S.S. 260 "PICENTE"
LAVORI DI ADEGUAMENTO PLANO ALTIMETRICO DELLA SEDE STRADALE
 Lotto "3" - da San Pelino a Marana di Monteleone (Aq)
 Convenzione di Cofinanziamento ANAS - Regione Abruzzo - Provincia di L'Aquila in data 28/11/05 Rep. n°25597
 CUP: F11B07000480001 - CIG: 665875741B

PROGETTO ESECUTIVO

01- VERIFICA DI OTTEMPERANZA PRESCRIZIONI

PLANIMETRIA GENERALE DI RAFFRONTO TRA PROGETTO DEFINITIVO E PROGETTO ESECUTIVO

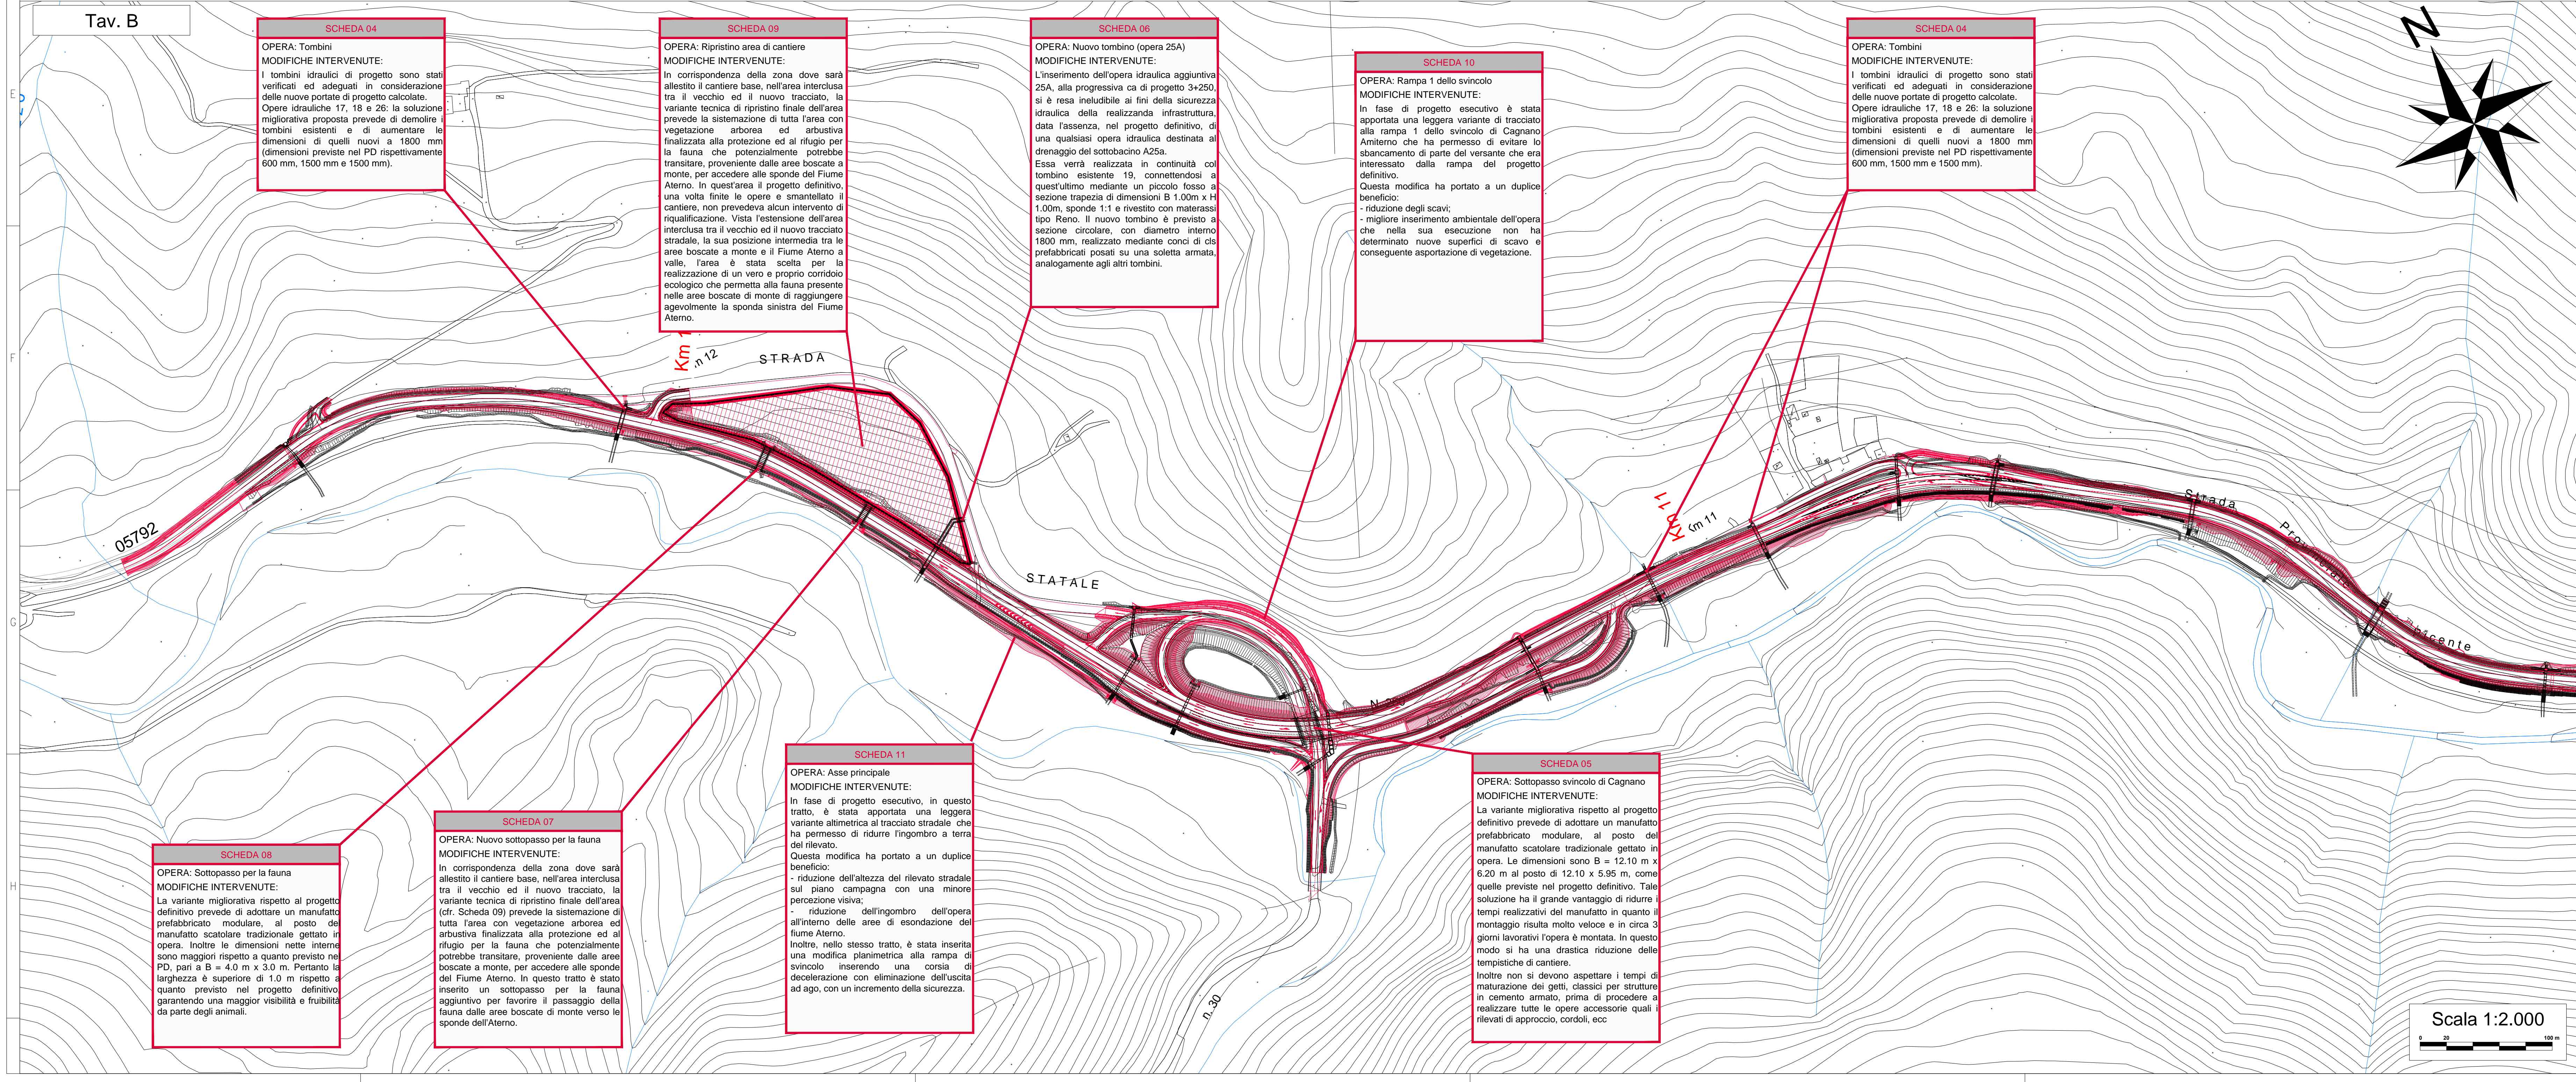
SCHEDA 03
OPERA: Nuova galleria naturale
MODIFICHE INTERVENUTE:
 Il progetto definitivo nel tratto compreso tra le Pgr 1+430 e 1+425, prevedeva un tratto in nuova sede stradale tutto in trincea profonda con scavi di circa 30,0 m di cui circa 8,0 m con un muro di sotto scava alla base ed i restanti 22,0 m con scavi pseudo verticali con chiodature a realizzare il consolidamento.
 La Variante Migliorativa prevede di realizzare tale tratto in galleria naturale. La finalità perseguita è ridurre fortemente gli spostamenti permanenti, che portano a inevitabili benefici sia dal punto di vista paesistico e della stabilità che dal punto di vista percettivo e ambientale. Dal punto di vista della stabilità dei versanti, sia in condizioni statiche ma soprattutto in condizioni sismiche (fase fortemente gravosa nel contesto dei luoghi essendo un'area ad elevata sismicità), la soluzione con la galleria naturale altera in minima parte l'assetto geomorfologico e quindi in caso di sisma la struttura è un elemento che si "muove" in modo omogeneo con il versante. Inoltre con la galleria il versante non viene alterato rispetto al suo aspetto originale e quindi il paesaggio è preservato ed è garantita la permeabilità ed il passaggio per la fauna.

SCHEDA 02
OPERA: Strada di arroccamento
MODIFICHE INTERVENUTE:
 A differenza del progetto definitivo che prevedeva la realizzazione di un rilevato che terminava all'interno dell'area, la proposta migliorativa sviluppata per il progetto esecutivo prevede di realizzare la galleria adottando la metodologia top-down, cioè scavo eseguito a loro ciclo dopo aver realizzato preventivamente una doppia paratia di pali di grande diametro e la copertura all'esterno sulla paratia di pali. Questo porta ad un triplice vantaggio:
 - ridurre l'ingombro del rilevato migliorando la percezione visiva;
 - ridurre l'occupazione del fosso favorendo il deflusso delle acque in occasione di eventi eccezionali;
 - eliminare l'interferenza del rilevato con il tombone.

SCHEDA 01
OPERA: Galleria artificiale
MODIFICHE INTERVENUTE:
 A differenza del progetto definitivo che prevedeva lo stacco totale fino alla fondazione per poi realizzare la galleria artificiale, la proposta migliorativa sviluppata per il progetto esecutivo prevede di realizzare la galleria adottando la metodologia top-down, cioè scavo eseguito a loro ciclo dopo aver realizzato preventivamente una doppia paratia di pali di grande diametro e la copertura all'esterno sulla paratia di pali. Questo porta ad un triplice vantaggio:
 - ridurre l'ingombro del rilevato migliorando la percezione visiva;
 - ridurre l'occupazione del fosso favorendo il deflusso delle acque in occasione di eventi eccezionali;
 - ridurre l'altezza delle scarpate necessarie alla realizzazione dell'opera;
 - ridurre l'ingombro acustico ed atmosferico realizzando parte dello scavo in copertura.

SCHEDA 04
OPERA: Tomboni
MODIFICHE INTERVENUTE:
 I tomboni idraulici di progetto sono stati verificati ed adeguati in considerazione delle nuove portate di progetto calcolate. Opere idrauliche 17, 18 e 26: la soluzione migliorativa proposta prevede di demolire i tomboni esistenti e di aumentare le dimensioni di quelli nuovi a 1800 mm (dimensioni previste nel PD rispettivamente 600 mm, 1500 mm e 1500 mm).

SCHEDA 09
OPERA: Ripristo area di cantiere
MODIFICHE INTERVENUTE:
 In corrispondenza della zona dove sarà allestito il cantiere base, nell'area interclusa tra il vecchio ed il nuovo tracciato, la variante tecnica di ripristino finale dell'area prevede la sistemazione di tutta l'area con vegetazione arborea ed arbustiva finalizzata alla protezione ed al rifugio per la fauna che potenzialmente potrebbe transitare, proveniente dalle aree boscate a monte, per accedere alle sponde del Fiume Aterno. In quest'area il progetto definitivo, una volta finite le opere e smantellato il cantiere, non prevedeva alcun intervento di riqualificazione. Vista l'estensione dell'area interclusa tra il vecchio ed il nuovo tracciato stradale, la sua posizione intermedia tra le aree boscate a monte e il Fiume Aterno a valle, l'area è stata scelta per la realizzazione di un vero e proprio corridoio ecologico che permetta alla fauna presente nelle aree boscate di monte di raggiungere agevolmente la sponda sinistra del Fiume Aterno.

SCHEDA 06
OPERA: Nuovo tombino (opera 25A)
MODIFICHE INTERVENUTE:
 L'inserto dell'opera idraulica aggiuntiva 25A, alla progressiva ca di progetto 3+250, si è resa ineliminabile al fine della sicurezza idraulica della realizzazione dell'infrastruttura data l'assenza, nel progetto definitivo, di una qualsiasi opera idraulica destinata al drenaggio del sottosuolo. Essa verrà realizzata in continuità col tombino esistente 19, connettendosi a quest'ultimo mediante un piccolo fosso a sezione trapezica di dimensioni B 1,00m x H 1,00m, sponde 1:1 e rivestito con materassi tipo Reno. Il nuovo tombino è previsto a sezione circolare, con diametro interno 1800 mm, realizzato mediante conci di c.a. prefabbricati posati su una soletta armata, analogamente agli altri tomboni.

SCHEDA 10
OPERA: Rampa 1 dello svincolo
MODIFICHE INTERVENUTE:
 In fase di progetto esecutivo è stata apportata una leggera variante di tracciato alla rampa 1 dello svincolo di Cagnano Amelino che ha permesso di evitare lo sbancamento di parte del versante che era interessato dalla rampa del progetto definitivo. Questa modifica ha portato a un duplice beneficio:
 - riduzione degli scavi;
 - migliore inserimento ambientale dell'opera che nella sua esecuzione non ha determinato nuove superfici di scavo e conseguente asportazione di vegetazione.

SCHEDA 08
OPERA: Sottopasso per la fauna
MODIFICHE INTERVENUTE:
 La variante migliorativa rispetto al progetto definitivo prevede di adottare un manufatto prefabbricato modulare, al posto del manufatto scolare tradizionale gettato in opera. Inoltre le dimensioni nelle intese sono maggiori rispetto a quanto previsto nel PD, pari a B = 4,0 m x 3,0 m. Pertanto la larghezza è superiore di 1,0 m rispetto a quanto previsto nel progetto definitivo, garantendo una maggior visibilità e fruibilità da parte degli animali.

SCHEDA 07
OPERA: Nuovo sottopasso per la fauna
MODIFICHE INTERVENUTE:
 In corrispondenza della zona dove sarà allestito il cantiere base, nell'area interclusa tra il vecchio ed il nuovo tracciato, la variante tecnica di ripristino finale dell'area (cf. Scheda 09) prevede la sistemazione di tutta l'area con vegetazione arborea ed arbustiva finalizzata alla protezione ed al rifugio per la fauna che potenzialmente potrebbe transitare, proveniente dalle aree boscate a monte, per accedere alle sponde del Fiume Aterno. In questo tratto è stato inserito un sottopasso per la fauna, aggiuntivo per favorire il passaggio della fauna dalle aree boscate di monte verso le sponde dell'Aterno.

SCHEDA 11
OPERA: Asse principale
MODIFICHE INTERVENUTE:
 In fase di progetto esecutivo, in questo tratto, è stata apportata una leggera variante al tracciato stradale che ha permesso di ridurre l'ingombro a terra del rilevato. Questa modifica ha portato a un duplice beneficio:
 - riduzione dell'altezza del rilevato stradale sul piano campagna con una minore percezione visiva;
 - riduzione dell'ingombro dell'opera all'interno delle aree di esondazione del Fiume Aterno.
 Inoltre, nello stesso tratto, è stata inserita una modifica planimetrica alla rampa di sbocco, inserendo una corsia di decelerazione con eliminazione dell'uscita ad ago, con un incremento della sicurezza.

SCHEDA 05
OPERA: Sottopasso svincolo di Cagnano
MODIFICHE INTERVENUTE:
 La variante migliorativa rispetto al progetto definitivo prevede di adottare un manufatto prefabbricato modulare, al posto del manufatto scolare tradizionale gettato in opera. Le dimensioni sono B = 12,10 m x 6,20 m al posto di 12,10 x 5,95 m, come quelle previste nel progetto definitivo. Tale soluzione ha il grande vantaggio di ridurre i tempi realizzativi del manufatto in quanto il montaggio risulta molto veloce e in circa 3 giorni lavorativi l'opera è montata. In questo modo si ha una drastica riduzione delle tempistiche di cantiere. Inoltre non si devono aspettare i tempi di maturazione dei getti, classici per strutture in cemento armato, prima di procedere a realizzare tutte le opere accessorie quali rilevati di approccio, cordoli, ecc.
